Detaljplan för del av JAGBACKEN 3:1 m.fl., Bergshammar, Nyköpings kommun

Hur samrådet och granskningen bedrivits

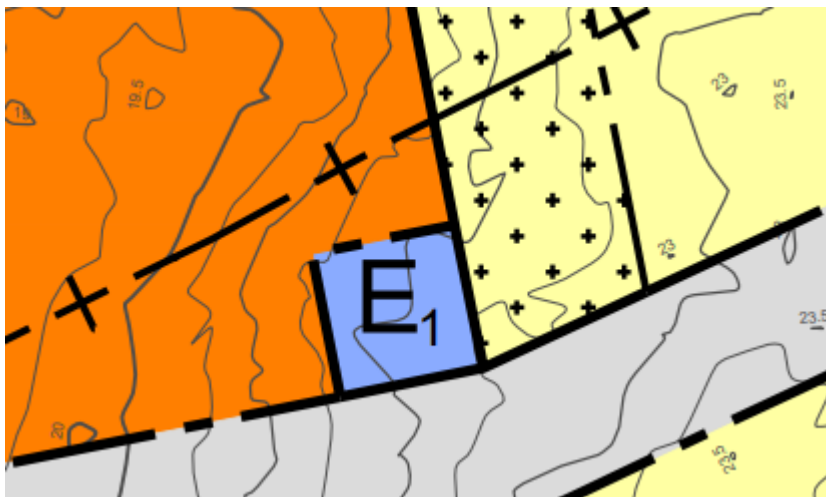
Enligt överenskommelse skulle E-området placeras på norra sidan av lokalgatan (se bifogad fil).

Den västra placering av E-området ser även ut att ha befintlig byggnad inom E-området. Detta är inte tillåtet då minsta avstånd mellan nätstation och brännbar byggnadsdel är 5 meter. Vattenfall Eldistribution önskar att kommunen begränsar den byggbara ytan runtom E-området med prickad mark.

I dagvattenhanteringsutredningen framgår även att det planeras för ett dike där nuvarande E-område är placerat (se utdrag nedan till höger). Dräneringsdiken samt dräneringsrör får inte placeras för nära en nätstation och ska ledas bort från stationen. Dessa får inte utformas på ett sätt så nätstationens underhåll, tillgänglighet och drift påverkas.

Vattenfall Eldistribution bedömer därmed att placering av detta E-område inte är lämpligt.

E - tekniska anläggningar på plankartan har justerats enligt önskemål. Nytt E-område har lagts in på plankartan, dock inte på den plats som föreslagits av Vattenfall men i närheten.
